CCR-VIA -- COMITATO DI COORDINAMENTO REGIONALE PER LA VALUTAZIONE D'IMPATTO AMBIENTALE

Giudizio n° 3533 del 21/10/2021

Oggetto: Riattivazione di n. 4 capannoni di allevamento

Tipo procedimento: Verifica di Assoggettabilità ai sensi dell'art. 19 del D.Lgs 152/06 e ss.mm.ii.

Figura 1 - Area di studio e Ricettori – Area 1.000m x 1.000m (fonte Google Earth)

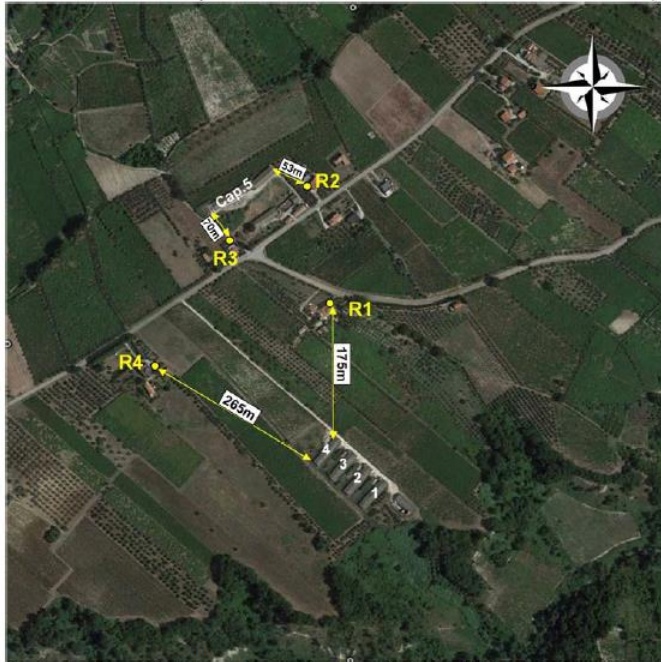
In merito a quanto richiesto dal CCRVIA nel Giudizio n. 3452 del 01/07/2021, ai punti 4 e 5:

“4) presentare il collaudo acustico effettuato ai sensi dell’art 4 c7 della LR 23/2007;

5) aggiornare lo studio previsionale di impatto acustico sulla base del collaudo acustico effettuato e rispettando quanto previsto dalla DGR 770/P del 14/11/2011 presentando adeguata documentazione relativa ai livelli di potenza sonora e precisando il numero di macchine da installare. Specificare infine se è prevista un’eventuale modifica delle ventole e dei refrigeratori per il capannone n.5”, la Ditta ha presentato la relazione “Collaudo acustico e Aggiornamento Valutazione Impatto Acustico” a firma dell’Ing Sandro Di Remigio iscritto all’Ordine degli Ingegneri Teramo al n. 766, da cui si riporta quanto segue.

Vengono riportati di seguito le abitazioni più prossime valutate dal tecnico come i ricettori in immissione più significativi.

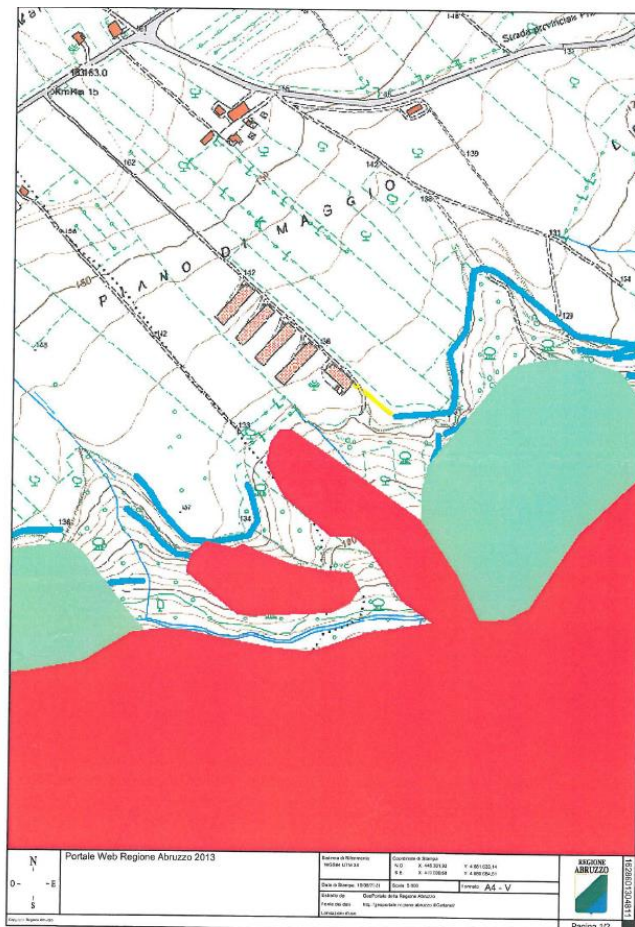
In merito a quanto richiesto dal CCRVIA nel Giudizio n. 3452 del 01/07/2021, al punto 7 “consegnare inoltre una opportuna planimetria da cui si evinca il rispetto dell’orlo di scarpata determinata dal graficismo di Ps del PAI”, il tecnico dott. Geol. Domenico Bartolucci, ha fornito la seguente planimetria, dichiarando quanto segue:

“La linea gialla rappresenta, nella planimetria allegata, la distanza minore dal manufatto edilizio più prossimo (fienile), rispetto al ciglio di “scarpata P.A.I.” (orlo), misurata sul lato interno quale proiezione planimetrica del tetto di scarpata.

Secondo quanto computato tale distanza è pari a ca. 70 mt.

Considerando che l'altezza di scarpata è pari a ca. 7.00 mt. (cfr. equidistanza delle isoipse sulla C.T.R. alla scala 1:5.000), si possono ritenere le fasce di rispetto, stabilite dalle norme per le scarpate in terra sopra citate, assolutamente non disattese."
